**PRÉFET
DE LA MAYENNE**

Arrêté

fixant des prescriptions complémentaires à l'arrêté préfectoral en date du 30 mars 2017 autorisant la société SECHE ECO INDUSTRIES à exploiter un parc d'activités de déchets à Changé et Saint-Germain-le-Fouilloux relatives au déplacement des bassins.

Figure 2 : aménagement de la zone 1 – Extrait du plan 1

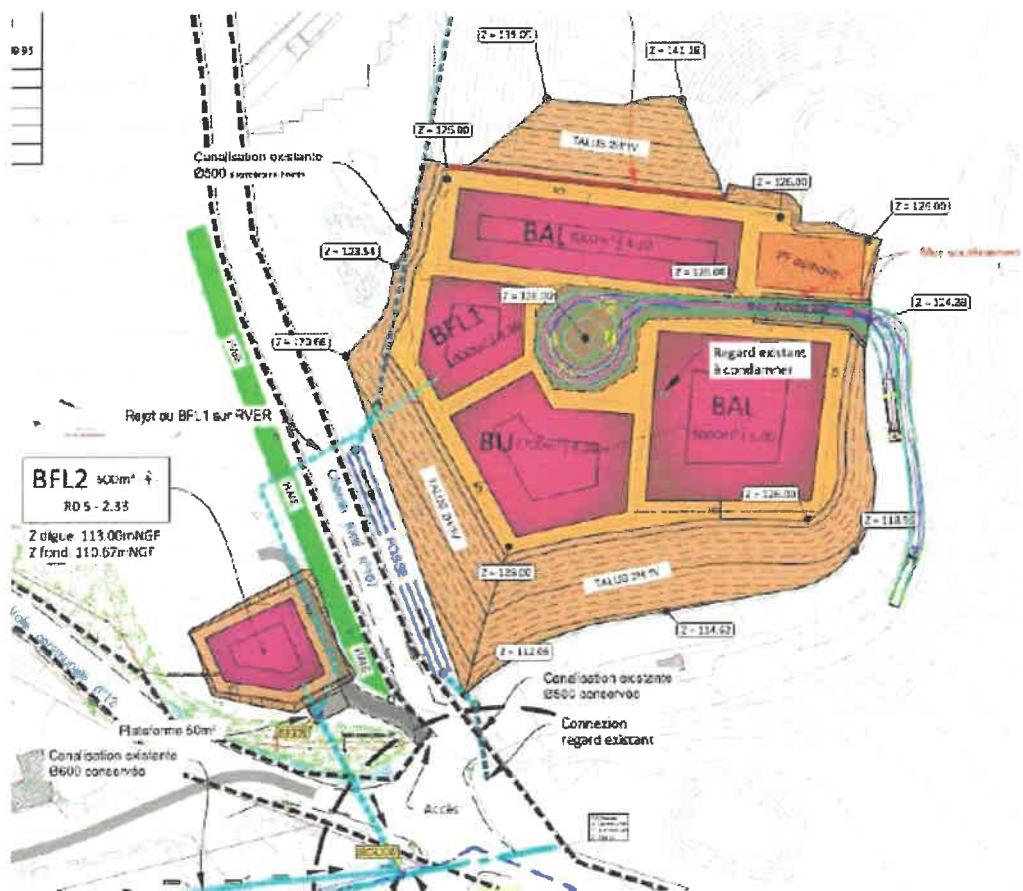
sont déplacés et réimplantés conformément au dossier de porter à connaissance déposé le 13 août 2021 et aux plans joints en annexe 1 du présent arrêté.

La zone située à l'est du massif de Verrerie au sud-ouest du massif de Mézerolles et au sud de la déchetterie comprend :

- 2 bassins de lixiviats bruts (BAL 1 et 2) d'une capacité globale de 8 000 m³,
- une plate-forme pour l'unité d'osmose inverse,
- un bassin pour les concentrats (BU) d'une capacité de 2 700 m³,
- un bassin pour les perméats (BFL1) d'une capacité de 1 000 m³,
- en contrebas de l'autre côté de la voie déchetterie, un second bassin de perméats (BFL2) d'une capacité de 500 m³.

Figure 5 : aménagement de la zone 2 – Extrait du plan 2

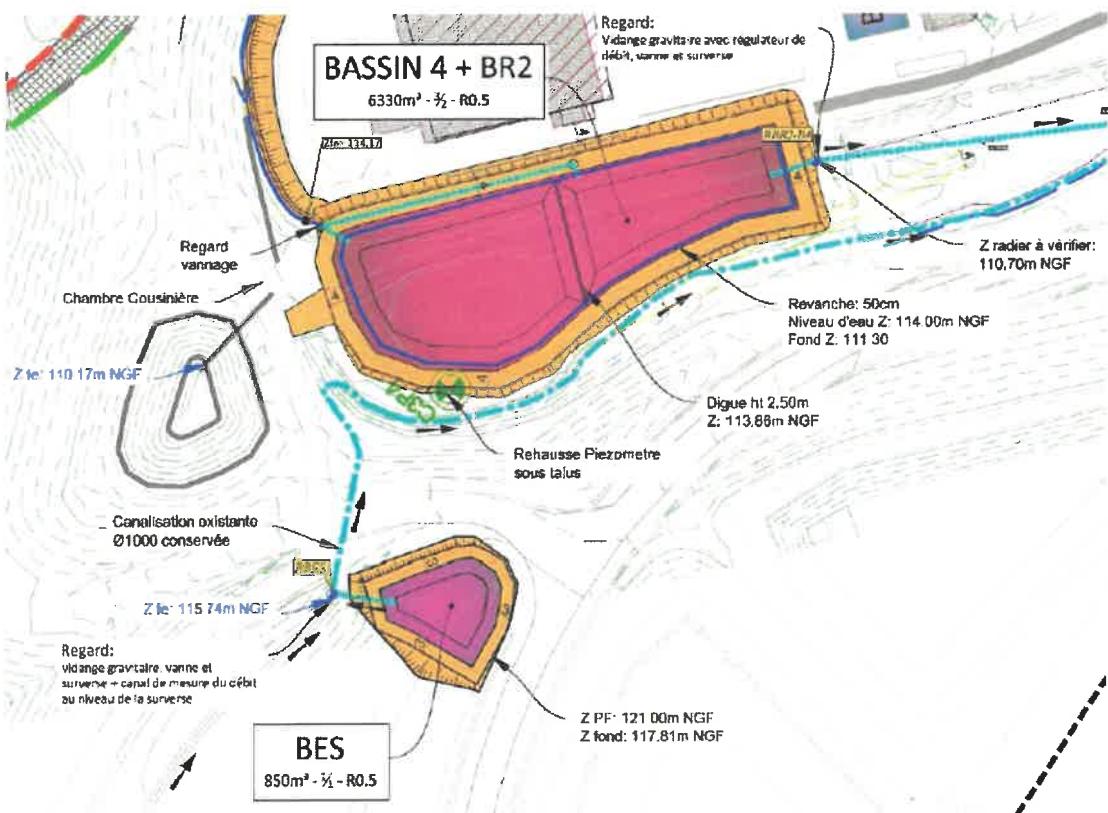
La zone située près des ateliers de maintenance de part et d'autre du ruisseau de la Guichardière comporte :

- un bassin de gestion des eaux de ruissellement regroupant le bassin 4 et le bassin BR2 (soit 6 330 m³ au total),
- un bassin de gestion des eaux souterraines BES (850 m³).

Figure 6 : Aménagement de la zone 3 – Extrait du plan 3

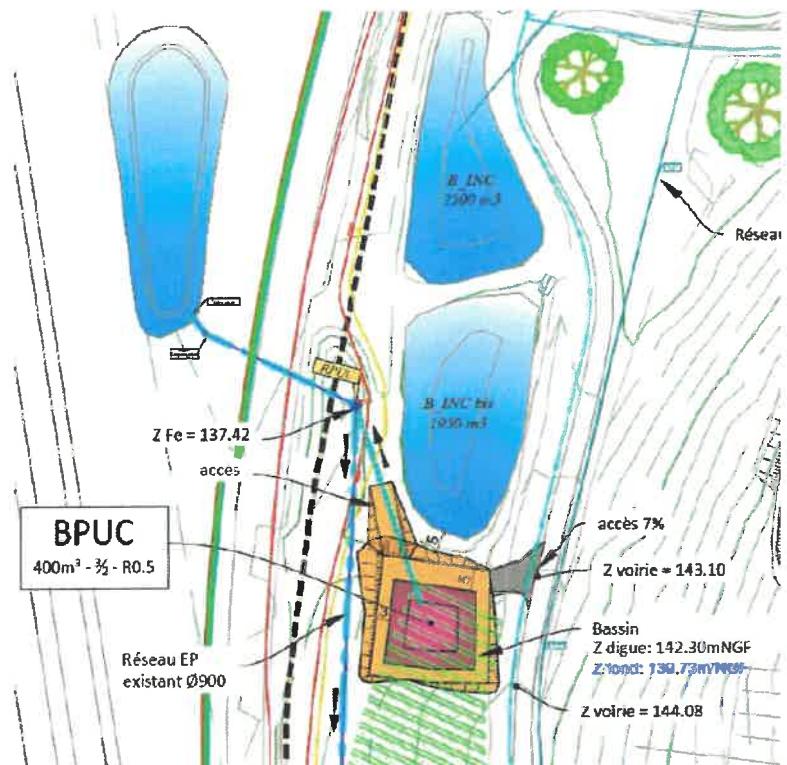
Le bassin de gestion des eaux de process de l'UPE (400 m³) est relocalisé dans la zone de l'UPE.
